MUUTOSMÄÄRÄYS
AIRWORTHINESS
DIRECTIVE

M 1510/88

1510. Hoffmann. Potkurin lapojen tarkastus

Koskee: Kaikkia Hoffmann HO-V123() - ()/180R-tyyppisiä vakio-kierrospotkureita.

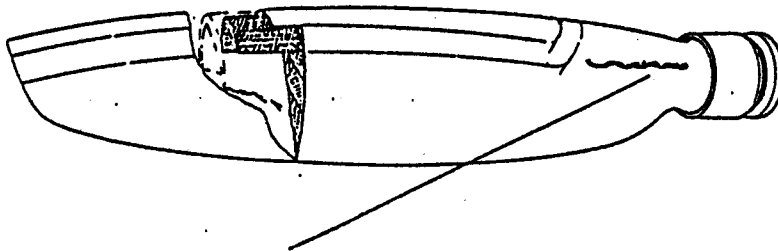
Tarkasta potkurin lavat jokaisessa huollossa noudattaen huolto-ohjekirjan E287 ohjeita. Jos lavan juuresta, kuvan mukaisesta paikasta löytyy murtumia, niin lähetä potkuri valmistajatehtaal-
le korjattavaksi.

Tältä alueelta löytyvät murtumat vaativat potkurin lähettämistä valmistajalle.
